1100401 有關第 103209182N01 號「易快速結合之濾芯」新型專利舉發事件（108 年度行專訴字第 50 號）（判決日：109.4.29）

爭議標的：更正、新穎性、進步性

相關法條：專利法(103.1.22 修正公布)第 120 條準用第 22 條第 1 項第 1 款及第 22 條第 2 項；審定時之現行專利法(106.1.18 修正公布)第 67 條第 2 項

圖1

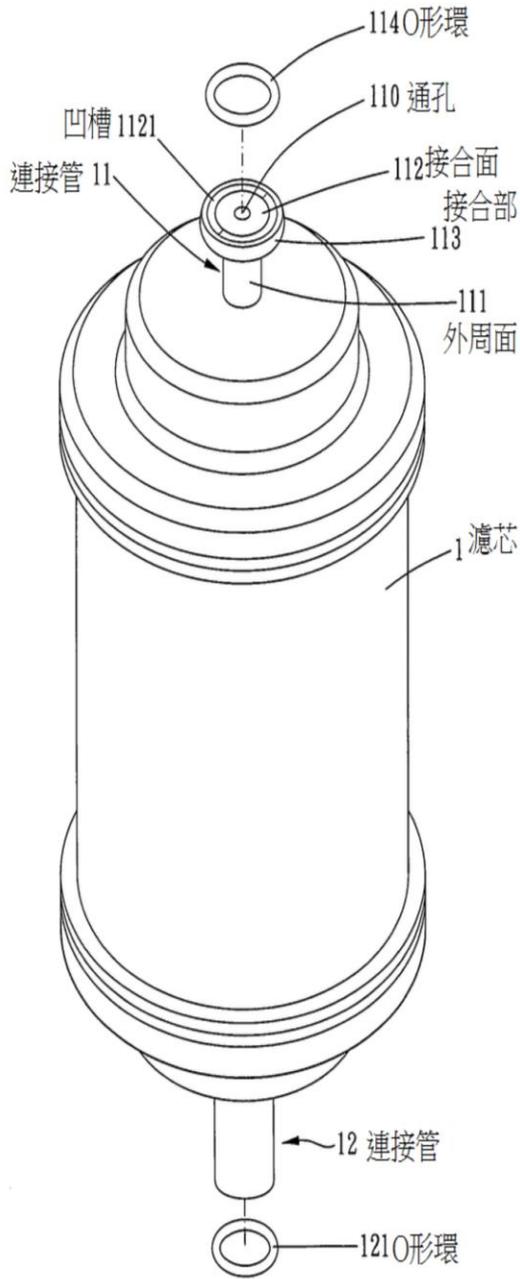
1.系爭專利所示之圖 1 及圖 2(附圖一)顯示其接合面 112 明顯超出該外周面 111 所圍繞之範圍，特別是圖 2 之外周面 111 外圍向上延伸線均落入接合面 112 所圍繞之範圍內，即該接合面 112 所圍繞之範圍明顯超出該外周面 111 所圍繞之範圍，實無所述接合面「不超出」該外周面所圍繞之範圍之情事，應認定超出申請時說明書、申請專利範圍或圖式所揭露之範圍，不符現行專利法第 67 條第 2 項之規定，應不准更正。請求項 3 係請求項 1 之附屬項，更正後請求項 1 超出申請時說明書、申請專利範圍或圖式所揭露之範圍，故請求項 3 亦超出申請時說明書、申請專利範圍或圖式所揭露之範圍；又更正後請求項 3 刪除該凹槽「從該接合面 112 凹陷而成且呈環狀」、增加該凹槽「鄰近該外周面」等文字，經查無該凹槽鄰近該外周面之情事，亦屬超出申請時說明書、申請專利範圍或圖式所揭露之範圍，不符現行專利法第 67 條第 2 項之規定，應不准更正。再者，綜觀系爭專利說明書全文，亦完全無「接合面不超出該外周面所圍繞之範圍」的記載，故系爭專利說明書第 0010 段、請求項 1 及 3 所更正的內容違反專利法第 67 條第 2 項之規定。

- 1.系爭專利更正本，係將申請時說明書第 0010 段的內容增加「其中該外周面 111 平直延伸，該接合面 112 不超出該外周面 111 所圍繞之範圍，該凹槽 1121 鄰近該外周面 111，且該 O 形環 114 部分軸向凸出於該接合面」；且將該等技術內容對應更正於請求項 1 而新增「其中該外周面平直延伸，該接合面不超出該外周面所圍繞之範圍，…，且該 O 形環部分軸向凸出於該接合面」；並更正(請求項 1 之附屬)請求項 3 之附加技術特徵為「該凹槽鄰近該外周面」。惟查，依系爭專利圖式之圖 1 及圖 2 所揭示的內容，該接合部 113 具有接合面 112，而接合面 112 形成有一凹槽 1121，而該接合面 112 明顯超出了該外周面 111 所圍繞之範圍，即外周面 111 外圍向上延伸先均落入接合面 112 所圍繞之範圍內。是以，該接合面 112 已超出該外周面 111 所圍繞之範圍。此外，系爭專利說明書第 0010 段更正前之記載僅為「該凹槽 1121 從該接合面 112 凹陷而成且呈環狀」，其並未揭示或隱含「該凹槽 1121 鄰近該外周面 111」的情事，且參照前述圖 1 及圖 2，該凹槽 1121 亦未鄰近該外周面 111，故經比對系爭專利說明書第 0010 段更正所增加的內容、圖 1 與圖 2 之圖式內容及其對應的元件符號後可知，系爭專利說明書第 0010 段更正所增加的內容顯然與圖式所記載的內容不同。是以，系爭專利說明書第 0010 段所更正的內容，於申請當日並未記載於申請時說明書、申請專利範圍或圖式中，且為該發明所屬技術領域中具有通常知識者無法自申請時說明書、申請專利範圍或圖式所記載事項能直接且無歧異得知者。因此，系爭專利的更正本中，其說明書第 0010 段所增加的內容係已超出申請時之說明書、申請專利範圍或圖式所揭露之內容，違反專利法第 67 條第 2 項之規定。說明書第 0010 段所增加的內容已有違反專利法第 67 條第 2 項規定之情事，故該更正本自當因前述情事而應不准更正，與請求項 1 或 3 之更正是否符合專利法之規定已無牽涉，亦即縱使請求項 1 或 3 之更正未超出申請時說明書、申請專利範圍或圖式所揭露之範圍，系爭專利所提更正本仍因更正說明書第 0010 段所增加的內容違反專利法第 67 條第 2 項之規定，而應不准更正。

第 12 圖：證據 2 之一實施例

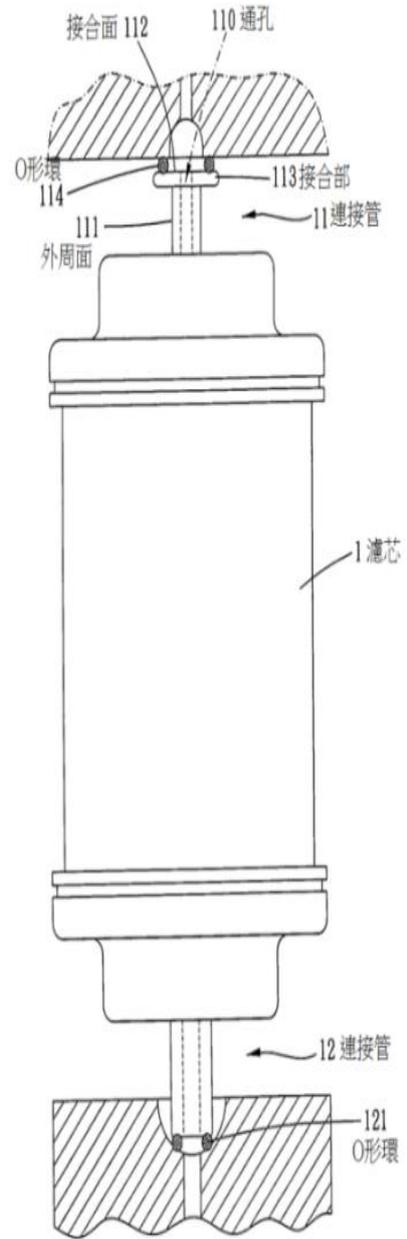
2.證據 2 之第 12 圖(附圖二)相較於系爭專利請求項 1：系爭專利請求項 1 係一種濾芯（相當於證據 2 之圖 12 之過濾器 12），設有過濾結構（相當於證據 2 之第 7 頁第 3 行所述「分離系統將以過濾器為例子說明」），並具有至少一連接管（相當於證據 2 之圖 12 之連接器 350），該連接管具有一圍繞之外周面及一位於末端之接合面（相當於證據 2 之圖 12 之連接器 350 的外觀，具有外周面及位於末端之接合面），該接合面形成有一凹槽（相當於證據 2 之圖 12 及第 16 頁第 2-8 行所述的「…一個裝在上連接器 350 頂表面之槽中的 O-環 28 可密封於歧管槽」，即連接器 350 頂表面之槽為放置 O-環 28 的凹槽），並且於該凹槽設有一 O 形環（相當於證據 2 之圖 10、圖 10a 及圖 12 之 O-環 28）；是以，系爭專利請求項 1 之全部技術特徵已為證據 2 所揭露，故證據 2 足以證明系爭專利請求項 1 不具新穎性。系爭專利請求項 2 至 4 之全部技術特徵已為證據 2（圖 10、圖 10a 及圖 12）所揭露，故證據 2 足以證明系爭專利請求項 2 至 4 不具新穎性。

- 2.證據 2 足以證明系爭專利請求項 1 至 4 不具新穎性：經比較系爭專利請求項 1 的技術特徵與證據 2 之第 12 圖的技術內容，系爭專利請求項 1 所界定之一種濾芯（相當於證據 2 之過濾器 12），設有過濾結構並具有

至少一連接管（相當於證據 2 之連接器 350），該連接管具有一圍繞之外周面及一位於末端之接合面（相當於證據 2 之連接器 350 具有外周面及位於末端之接合面），該接合面形成有一凹槽（相當於證據 2 之連接器 350 頂表面具有放置 O-環 28 的凹槽），並且於該凹槽設有一 O 形環（相當於證據 2 之 O-環 28），該等技術特徵均已為證據 2 之第 12 圖所揭露，故證據 2 足以證明系爭專利請求項 1 不具新穎性。…爭專利請求項 2 至 4 之技術特徵均已為證據 2 之第 12 圖所揭露，故證據 2 足以證明系爭專利請求項 2 至 4 不具新穎性。

圖 1：證據 3 之發明的中空紗膜元件之剖面圖

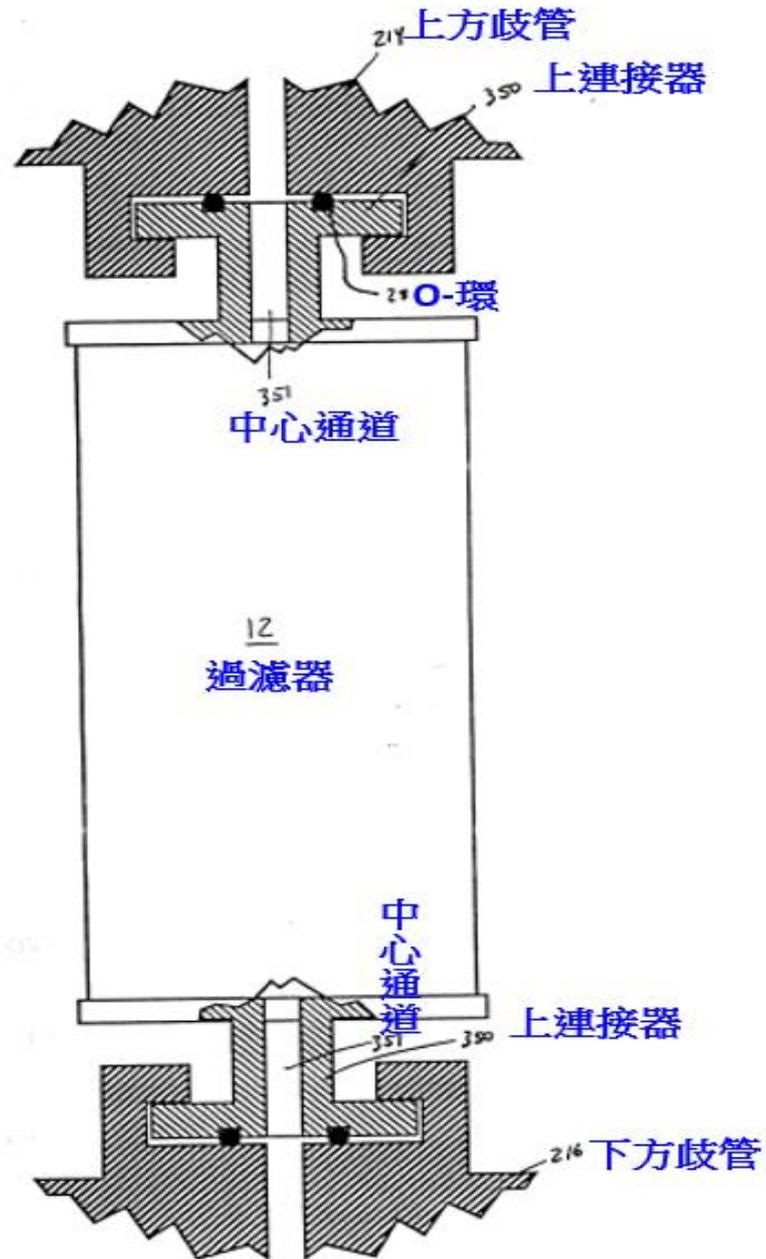
3.證據 3 之圖 5、圖 1 及圖 2A(附圖三)與證據 2 之組合足以證明系爭專利請求項 5 及 6 不具進步性。

3.證據 2 及 3 之組合足以證明系爭專利請求項 5 至 6 不具進步性：…證據 2 之第 12 圖及證據 3 第 1、2A、5 圖之組合足以證明系爭專利請求項 5 至 6 不具進步性。
